SIM/ZP/ 716 /2024/KC  
Znak sprawy: SIM/ZP/P/06/2024

**Dotyczy:** postępowania prowadzonego w trybie przetargu nieograniczonego pn: „**Remont Trasy Zamkowej w ciągu drogi wojewódzkiej nr 115 w m. Szczecin**”.

### **Zestaw pytań i odpowiedzi nr 1:**

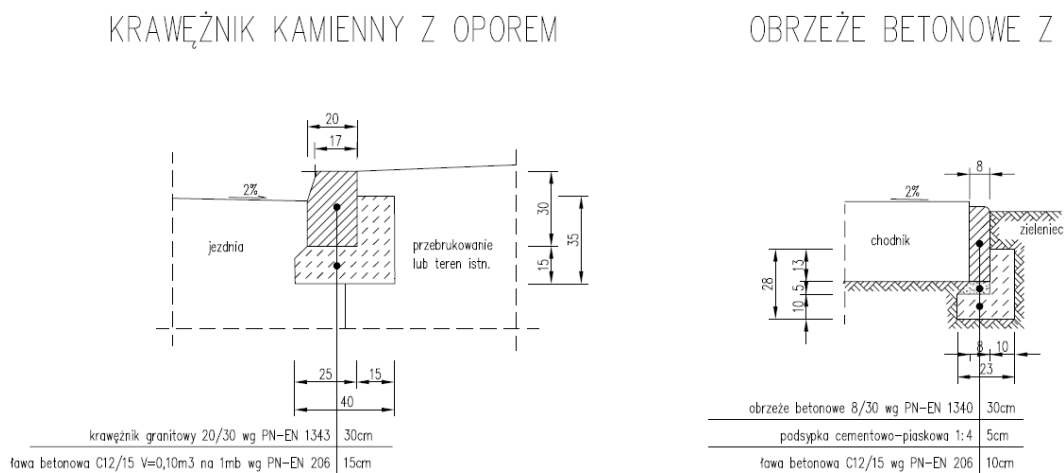
W załączonej dokumentacji brak detalu ławy z oporem. Proszę o przedstawienie przekroju w celu umożliwienia poprawnego wyliczenia potrzebnej ilości.

### Odpowiedź na pytanie nr 24

Zamawiający poniżej zamieszcza szczegół ławy dla krawężnika kamiennego oraz obrzeża betonowego.
